第833回審査会合

机上配布資料1

敦賀発電所2号炉 敷地の地形、地質・地質構造について

参考資料1 薄片観察結果

ボアホールカメラ展開画像との対比結果 (H24-D1-1 深度89.91~89.95m)

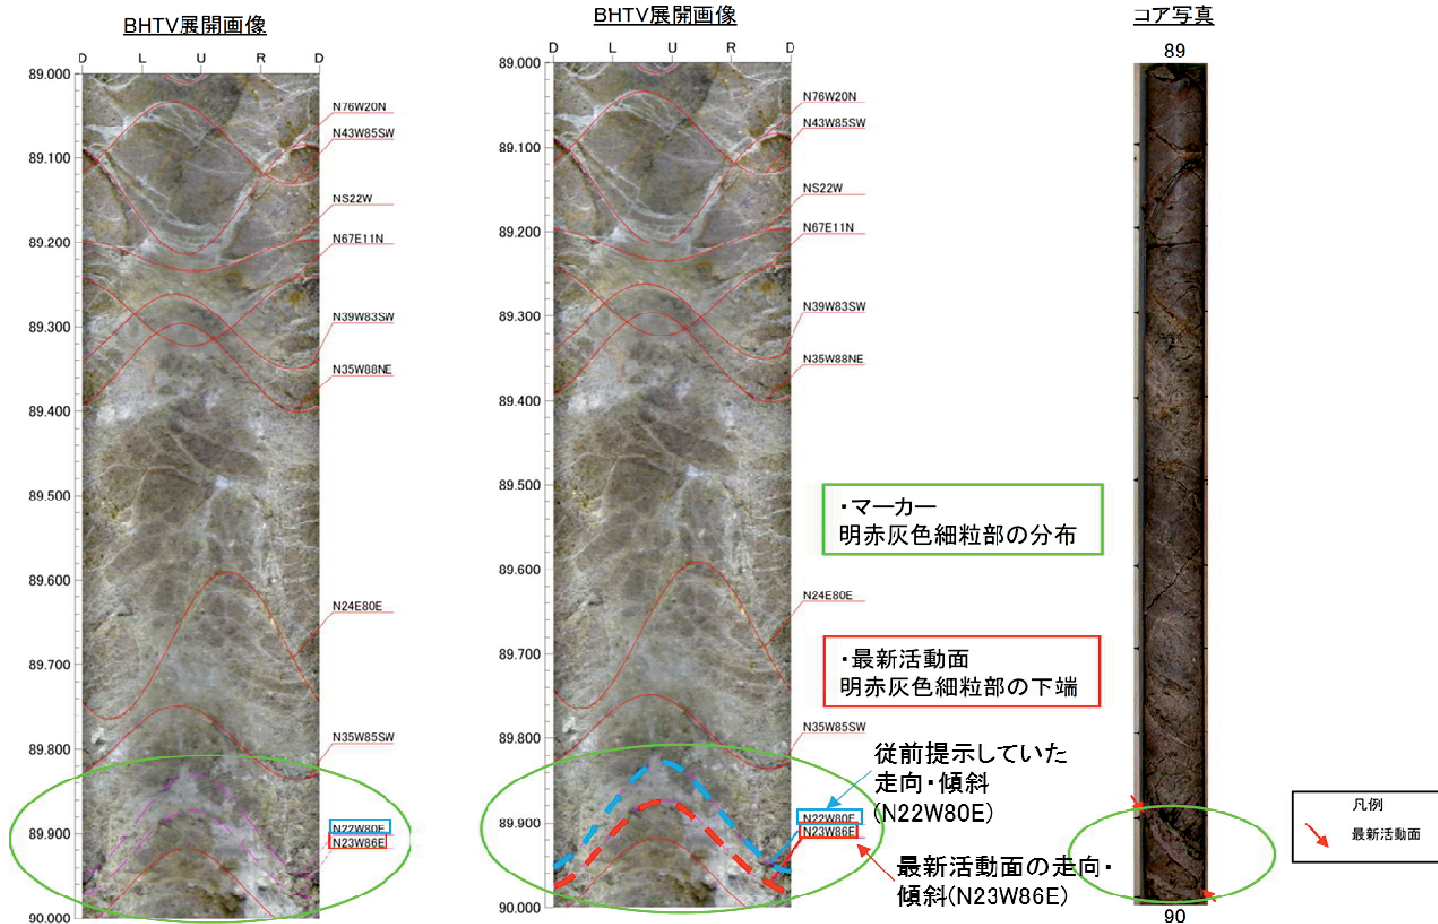
H24-D1-1 深度89.91~89.95m 最新活動面の走向・傾斜 (No.22) を再観察結果に基づき変更

- ・ 従前提示していたデータでは、性状一覧表にN22W80Eと記載していたが、BHTV展開画像からの走向・傾斜を読み誤っていたことから以下のとおり走向・傾斜をN22W80E (明赤灰色細粒部の上端) からN23W86E (明赤灰色細粒部の下端) に変更した。

- ・ H24-D1-1 深度89.91~89.95mの破碎部の最新活動面の走向・傾斜はN23° W86° Eである。

図2 H24-D1-1孔を通る断面図(模式図)

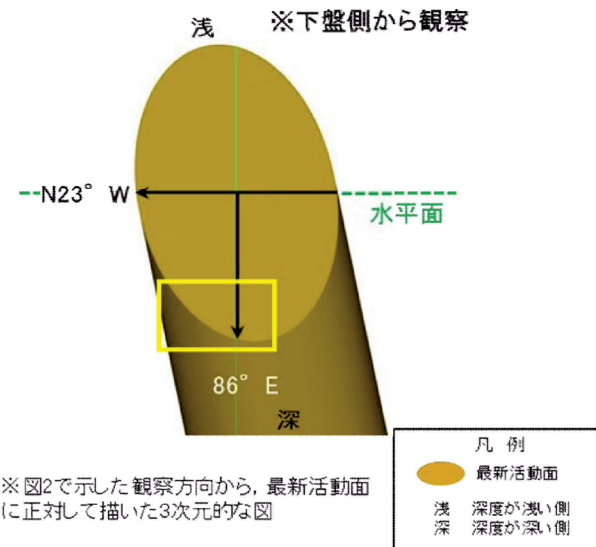
H24-D1-1 深度89.91~89.95m 最新活動面の走向・傾斜 (No.22) の変更に伴い、条線方向 (No.23) を変更

- H24-D1-1孔 深度89.95mの断層面の走向・傾斜はN23°W86°Eであり、条線観察は下盤側から実施している。

・ボーリング(掘進方向N78.9° E、傾斜45°)と破碎部(走向・傾斜N23° W86° E)をボーリング孔沿いの断面図で示すと左図のようになる。
 ・ボーリング孔の浅い側が下盤、深い側が上盤となる。

図4 最新活動面と走向・傾斜、条線の関係図

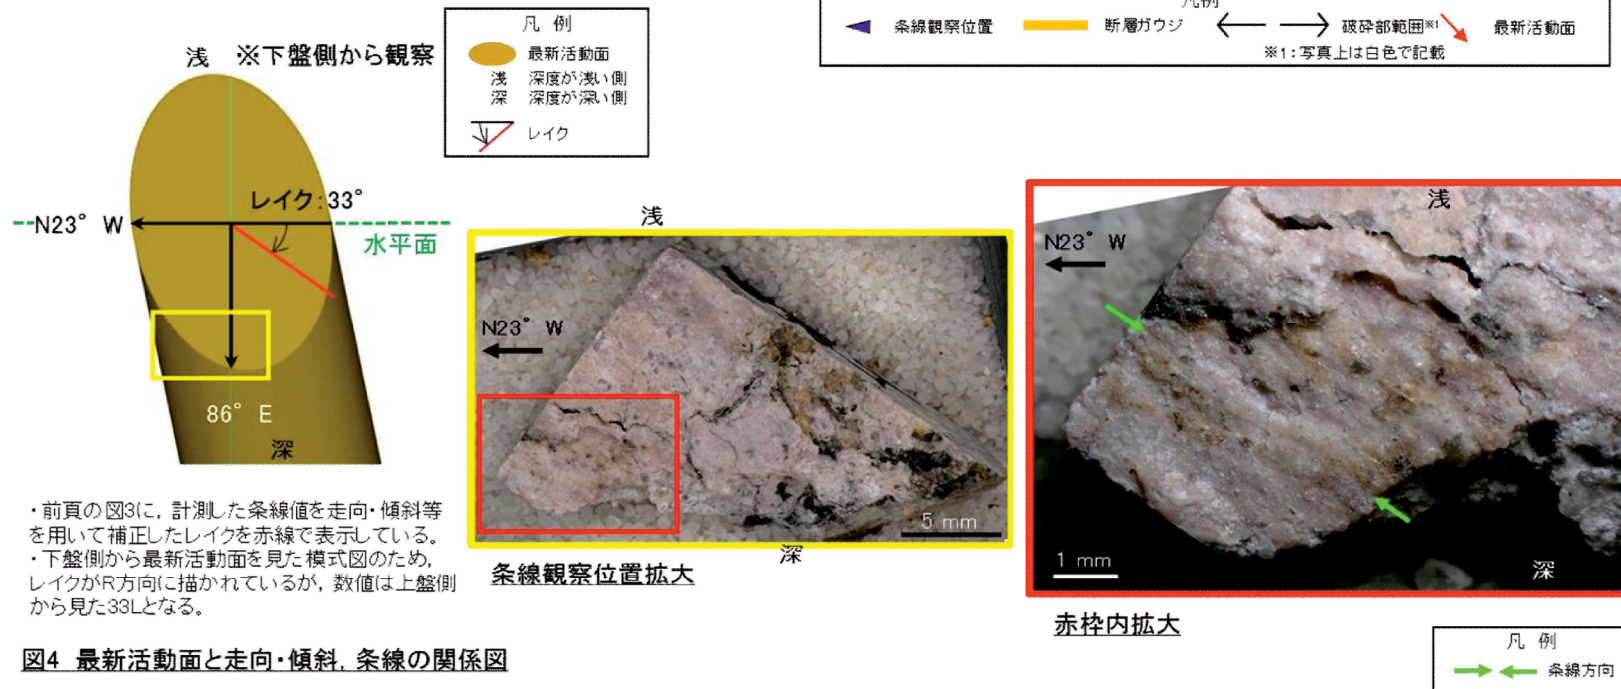
H24-D1-1 深度89.91~89.95m 最新活動面の走向・傾斜 (No.22) の変更に伴い、条線方向 (No.23) を変更

- H24-D1-1孔 深度89.95mの断層面の走向・傾斜はN23°W86°Eであり、33Lの条線が認められる。

・前頁の図3に、計測した条線値を走向・傾斜等を用いて補正したレイクを赤線で表示している。
 ・下盤側から最新活動面を見た模式図のため、レイクがR方向に描かれているが、数値は上盤側から見た33Lとなる。

研磨片作製位置

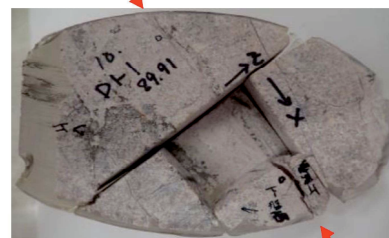
H24-D1-1 深度89.91~89.95m 最新活動面の走向・傾斜 (No.22) の変更に伴い、条線方向 (No.23) を変更

- 条線位置が最新活動面であることを残試料を用いて確認した。

断層ガウジ・断層角礫の幅算出資料 (H24-D1-1 深度90.26~90.84m)

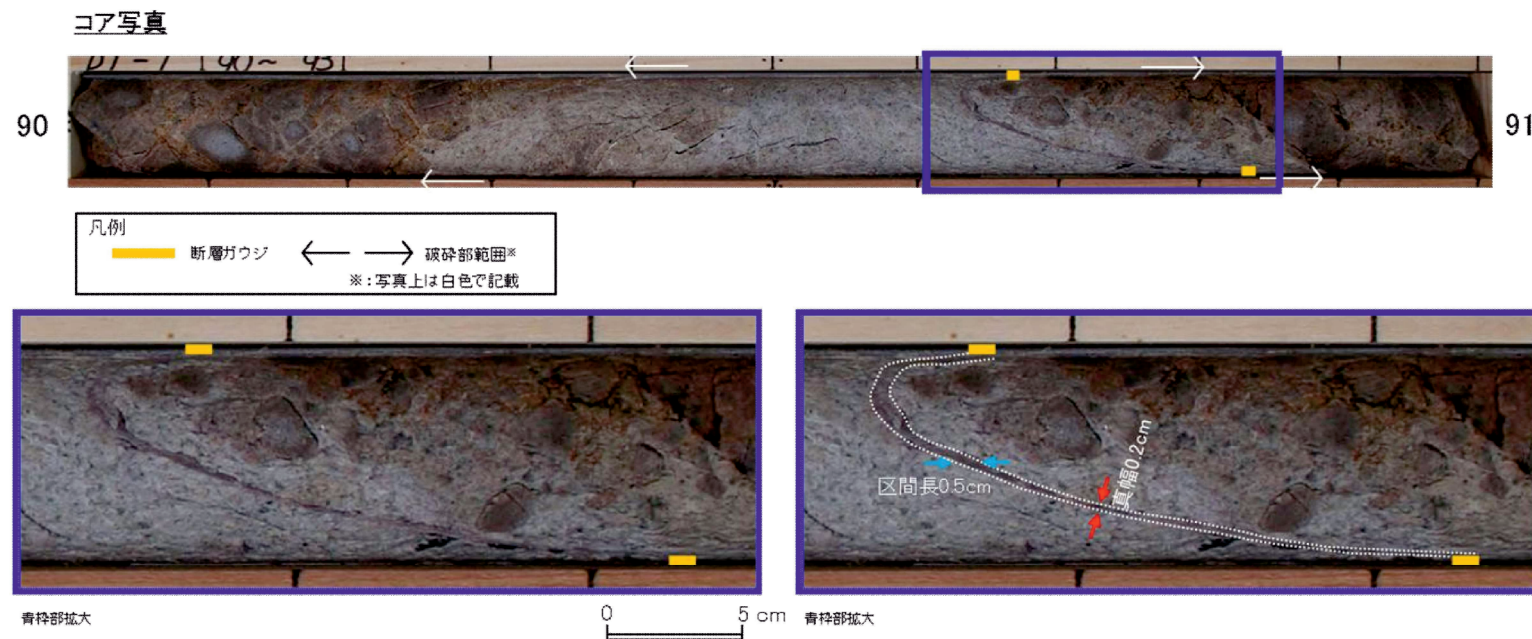
H24-D1-1 深度90.26~90.84m 断層ガウジの幅 (No.25) を再観察結果に基づき変更

- 従前提示していたデータでは性状一覧表に断層ガウジの幅を0.5cmと記載していたが、以下のことから、0.2cmが正しい値であるため、0.5cmから0.2cmに変更した。
- コアの再観察の結果、断層ガウジの幅は0.2cmであった。
- コア観察カードには粘土の幅2mmの記載があり、従前提示していたデータである0.5cmは断層ガウジの区間長を真幅と誤って記載していたと推定される。

・実測した断層ガウジの幅は0.2cmである。
